**AVIS RELATIF À LA PROTECTION
CONTRE LES EVENTUELS EFFETS NOCIFS ET NUISANCES
PROVOQUÉS PAR LES RAYONNEMENTS NON IONISANTS
GÉNÉRÉS PAR DES ANTENNES ÉMETTRICES STATIONNAIRES**

Commune : DURBUY - Exploitant : ORANGE

Référence exploitant : 300R1_1 / 32300R1_1 / 42300R1_1 / 52300R1_1

Rapport n° 1377 / 2025

Figure 1 : Vue en plan des lieux de séjour et des points de contrôle

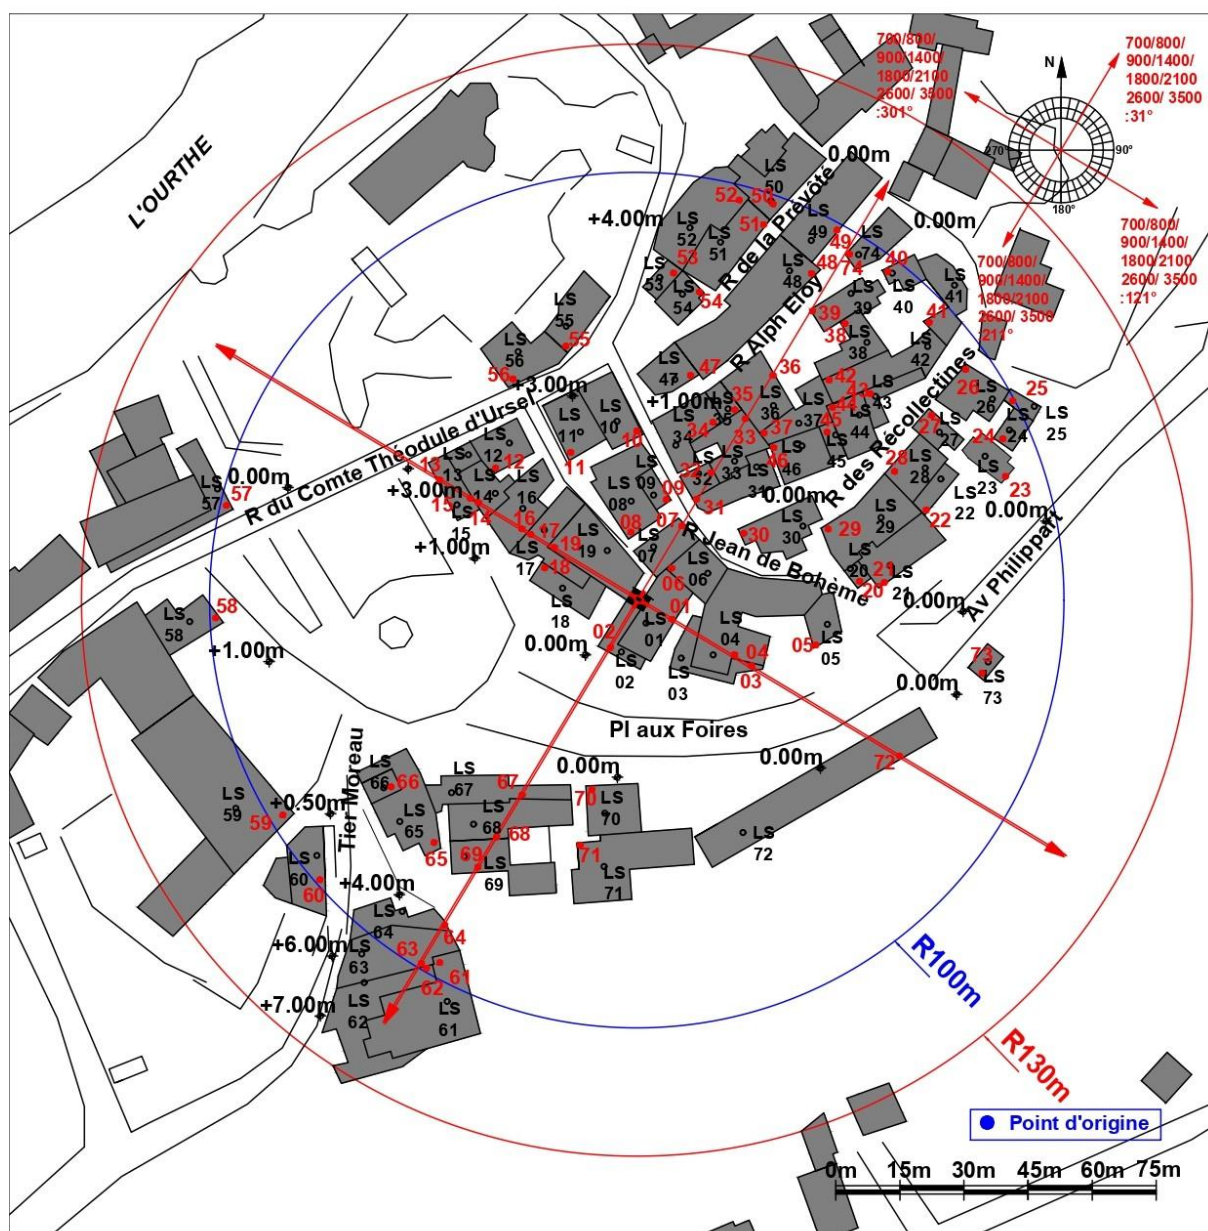
- le numéro du point de contrôle repris sur un des plans de la figure 1;
- le numéro du LS dans lequel se trouve le point de contrôle de la 1^{ère} colonne ;
- l'atténuation d'obstacle prise en compte pour le calcul de l'indice d'exposition dans le LS ;
- le résultat du calcul de l'indice d'exposition.

N° point de contrôle	LS	Atténuation (dB)	Indice d'exposition relatif à la limite par installation IE_i
56	LS56	3,0	0,948
72	LS72	3,0	0,894
68	LS68	3,0	0,865
10	LS10	3,0	0,850
13	LS13	3,0	0,811
11	LS11	3,0	0,797
71	LS71	3,0	0,762
29	LS29	3,0	0,760
54	LS54	3,0	0,723
34	LS34	3,0	0,720
36	LS36	3,0	0,677
55	LS55	3,0	0,674
66	LS66	3,0	0,664
16	LS16	3,0	0,655
47	LS47	3,0	0,614
65	LS65	3,0	0,594
64	LS64	3,0	0,593
69	LS69	3,0	0,574
73	LS73	3,0	0,566
44	LS44	3,0	0,551
12	LS12	3,0	0,518
19	LS19	10,0	0,513
61	LS61	3,0	0,507
53	LS53	3,0	0,497
62	LS62	3,0	0,487
63	LS63	3,0	0,482
52	LS52	3,0	0,463
35	LS35	3,0	0,426
60	LS60	3,0	0,425
21	LS21	3,0	0,410
32	LS32	3,0	0,408
26	LS26	3,0	0,408
45	LS45	3,0	0,397
48	LS48	3,0	0,395
59	LS59	3,0	0,390

Dans le cas des LS situés à l'intérieur des bâtiments, une atténuation d'obstacle est prise en compte et il en résulte que la distance maximale à laquelle la limite pourrait être atteinte se réduit à 72,5 m.

Figure 2 : Vue en plan des installations d'antennes dans un rayon de 300 mètres autour de l'installation faisant l'objet de la demande d'avis

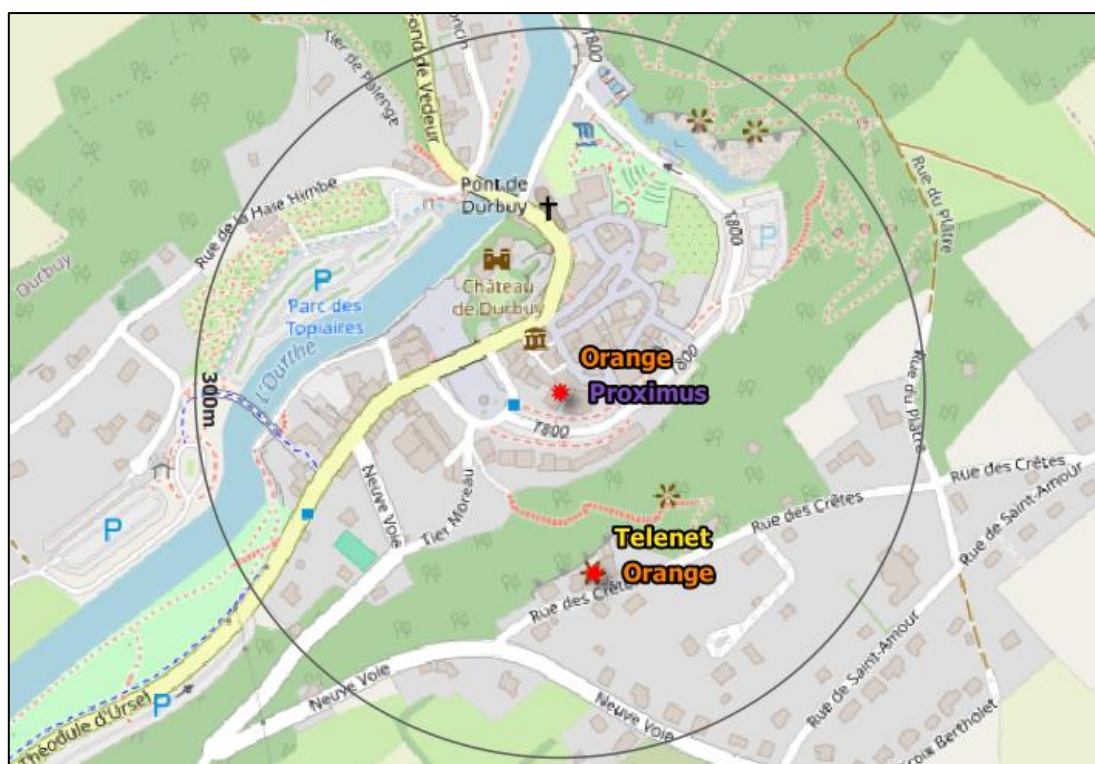
Le plan en projection verticale de la figure 2 indique la localisation des installations d'antennes émettrices stationnaires visées par le décret et situées dans un rayon de 300 mètres autour de l'installation référencée dans le paragraphe 2 et localisée au centre du cercle. Les données de localisation de ces antennes et les avis correspondant sont accessibles via le cadastre en ligne des antennes émettrices stationnaires⁸. Les installations prises en compte dans l'évaluation du respect de la limite cumulative sont les installations d'antennes émettrices déclarées en service par l'exploitant à la date du présent avis, à l'exception de l'installation référencée dans le paragraphe 2 et éventuellement d'autres installations ayant fait l'objet d'une demande d'avis à la même date et qui sont situées à l'intérieur de la zone de 300 mètres de rayon.

Compte tenu des considérations ci-dessus, il apparaît que l'intensité du rayonnement électromagnétique généré, dans les lieux de séjour situés dans un rayon de 300 mètres autour de l'installation référencée dans le paragraphe 2, par l'ensemble des antennes émettrices stationnaires de l'ensemble des exploitants du même site d'antennes émettrices stationnaires respecte la limite fixée à l'article 4, § 2 du décret.
